改善箇所説明図

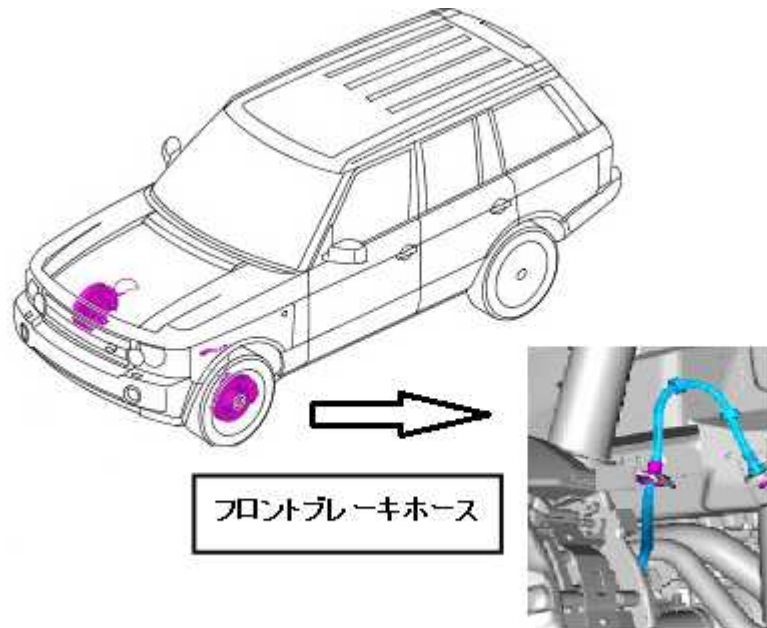
基準不適合発生箇所

フロントブレーキホースの耐久性が不足しているため、繰り返しハンドル操作を行うこと、ブレーキホースに亀裂が入ることがある。そのため、そのままの状態で使用を続けると、ブレーキホースが裂けてブレーキフルードが漏れ、最悪の場合、フロントブレーキが失陥し、制動距離が長くなるおそれがある。

改善の内容

全車両、左右のフロント ブレーキ ホースを対策品と交換する。
